マイクロコントローラ技術情報

技術通知 V850 リアルタイム OS RX850V4 使用制限事項の件		発行番号	ZMT-F35-10-0006	1/1	
		発行日	2011年 3月 30日		
		発行部門	ルネサス エレクトロニクス株式会社 MCU 事業本部 ソフトウェア統括部 MCU ツール技術部		
文書分類	○	使用制限事項	バージョン・アップ	ドキュメント誤記訂正 (正誤表)	その他
関連資料	なし

RX850V4 Ver.4.42 パッケージ (カーネル・バージョン Ver.4.30) 以前の全バージョン

No.4 同じタスク内でイベントフラグの AND 待ちと OR 待ちを併用できない制限

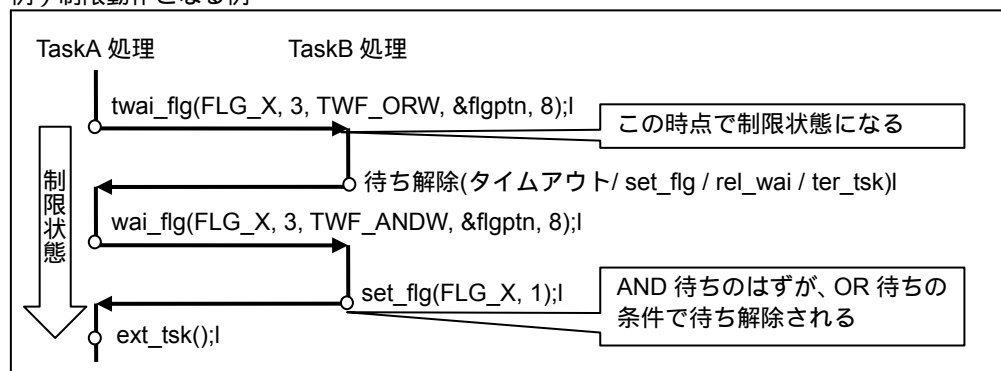
【内容】 wai_flg / twai_flg サービス・コールを、同じタスク内で、同じイベントフラグに対し、OR 待ちと AND 待ちを併用して複数回発行した場合、AND 待ちを指定して発行しても、動作が OR 待ちになる場合がある。

現象の発生条件は以下となる。

1. タスク A からイベントフラグ X に対し OR 待ち条件で wai_flg / twai_flg を発行する。
この時点で、タスク A が制限の発生する可能性のある状態（例でいう制限状態）となる。
2. タスク A からイベントフラグ X に対し AND 待ち条件で wai_flg / twai_flg を発行する。
これにより、タスク A がイベントフラグ待ちに入る。
3. 任意の処理からイベントフラグ X に対し OR 待ちを解除する条件で set_flg を発行する。
すると、2 の時点では AND 待ちを指定したはずが、OR 待ちの条件で待ち解除される。

例) 制限動作となる例

【回避策】 同じタスク内で、同じイベントフラグへの AND 待ちと OR 待ちを併用しない。

No.1 メッセージ行から F1 キーでヘルプを開くことができない制限

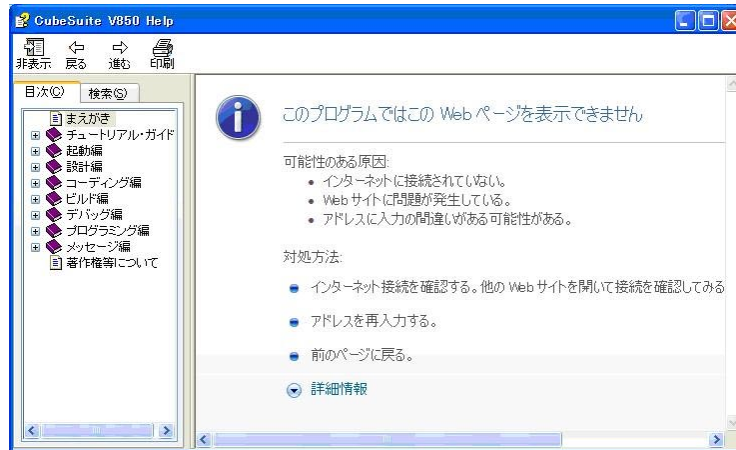
【内 容】 RX850V4 用プロジェクトで、出力パネル上に表示されるビルド・ツールの出力メッセージヘカーソルをあわせて F1 キーを押すと、ヘルプ内のメッセージ説明が開くはずが、以下のようなヘルプが開きます。

【回避策】 メニューバーの [ヘルプ] [CubeSuite のヘルプ] でヘルプを開き、対象メッセージを検索してください。

【改善策】 RX850V4 Ver.4.30 Rev.2 パッケージで修正済み。
